Processo n.º: 4.301/18-e

Assunto: Edital de licitação

Ementa: Edital de Licitação Pública Nacional (LPN) n.º 01/18-SEDICT/DF. Concorrência. Objeto: obras de drenagem pluvial, de pavimentação asfáltica e de complementação da urbanização e mobilidade urbana na ADE Setor de Indústrias; e de complementação da urbanização e mobilidade urbana na ADE Setor de Materiais de Construção, ambas em Ceilândia/DF. Nota Técnica n.º 03/18-NFO. Improriedades concernentes à metodologia de dimensionamento da pavimentação das vias e dos estacionamentos, bem como à orçamentação de alguns de seus serviços. Decisão n.º 1.762/18. Suspensão cautelar do certame. Determinação. Manifestação da jurisdicionada. **Nesta fase:** análise do cumprimento da diligência. NFO pugna por: considerar parcialmente atendida a diligência; autorizar a revogação da medida cautelar; determinar à SEDICT/DF a adoção de providências quanto a duas questões remanescentes, de menor materialidade, após o que poderá reabrir o certame. Aquiescência do titular da Seacom. Voto convergente, com ajustes.

Figura – 1

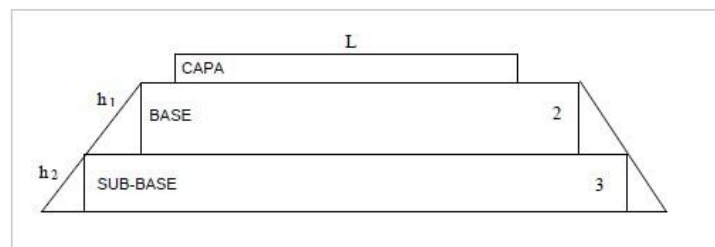
31. Entretanto, observa-se que, embora a Jurisdicionada tenha promovido a alteração dos valores de sobrelargura das camadas do pavimento, não tomou como referência o normativo da Novacap vigente, (e-DOC 81AE517F-e), relativo à execução de serviços de arruamento e pavimentação, em vigência, mas sim, um normativo revogado.

33. Os valores encontrados pela SEDICT destoam dos valores obtidos por este NFO a partir do normativo vigente supracitado, conforme a comparação demonstrada a seguir:

34. Dessa forma, considera-se não atendido esse ponto da Nota Técnica n.º 03/18-NFO em face da inadequação da metodologia apropriada para o cálculo dos valores de sobrelargura aplicados no levantamento das quantidades dos serviços de limpeza mecanizada de terreno, regularização do subleito, sub-base e base em desacordo com o estipulado pela norma técnica da Novacap.

a) revise a metodologia utilizada para o cálculo da sobrelargura de cada uma das camadas da estrutura do pavimento (limpeza, subleito, sub-base e base), aplicando o normativo vigente da Novacap (e-DOC 81AE517F-e);

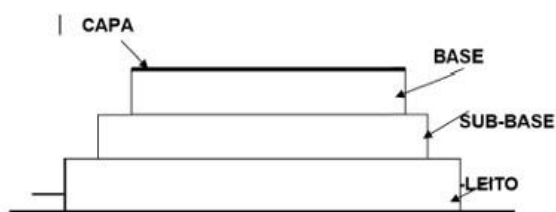
32. Segundo o normativo da Novacap vigente, as larguras das faixas de cada camada⁵ podem ser obtidas a partir das seguintes equações:

A largura da faixa da capa será igual a largura da faixa projetada, para as camadas adjacentes a largura das camadas serão acrescidas considerando um talude com inclinação 1:1, conforme fórmulas abaixo discriminadas:

- a) Largura da pista asfaltada = L (m)
 b) Largura da faixa imprimada = L+0,20 (m)
 c) Largura da base = L + 2x h1
 d) Largura da sub-base = L + 2 (h1+h2)
 e) Regularização e compactação do subleito = L + 2 (h1+h2 +h3)

Figura 6: Extrato da Planta do Projeto de Drenagem

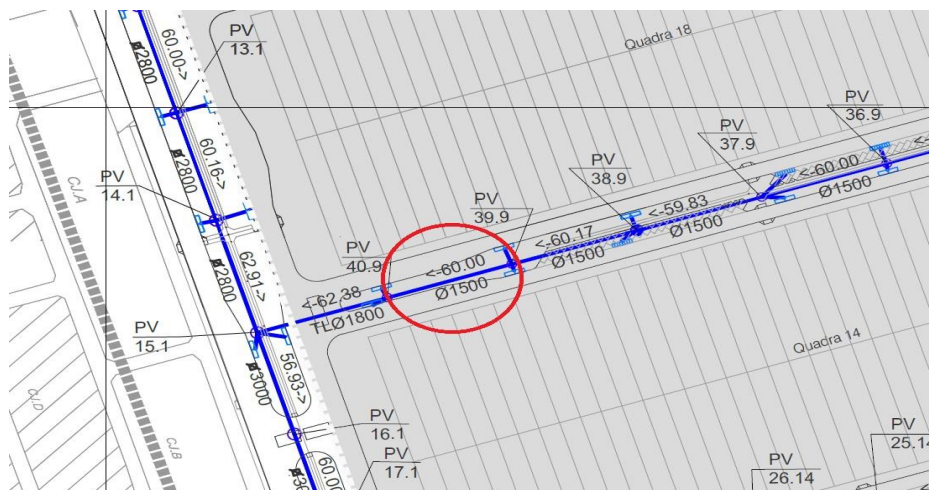
67. Enquanto a jurisdicionada cita em seus esclarecimentos a rede 19, este Núcleo verificou a diferença de quantitativo para a rede 09. De todo modo, apesar de a jurisdicionada citar a modificação, não foi encaminhado o novo projeto contendo a troca do tubo de concreto por tunnel liner, conforme será tratado a seguir.

70. Diante de tal divergência, averiguou-se a causa do problema. Conforme pode ser observado a seguir, nota-se um equívoco na memória de cálculo quando apropria a tubulação que vai do PV 39-09 ao 40-09 como um tunnel liner quando, na realidade, tem-se um tubo de concreto de 1500mm.

71. *Verifica-se que a divergência nesses quantitativos, como demonstrado na tabela a seguir, ocasiona uma variação significativa nos custos totais da planilha orçamentária estimativa.*

77. ***Dessa forma, sugere-se ao Plenário determina à SEDICT que revise os quantitativos dos tubos de concreto e tunnel liner, estendendo-se a revisão aos demais quantitativos correlatos presentes no projeto de drenagem, uma vez que impactam em itens de escavação, escoramento,***
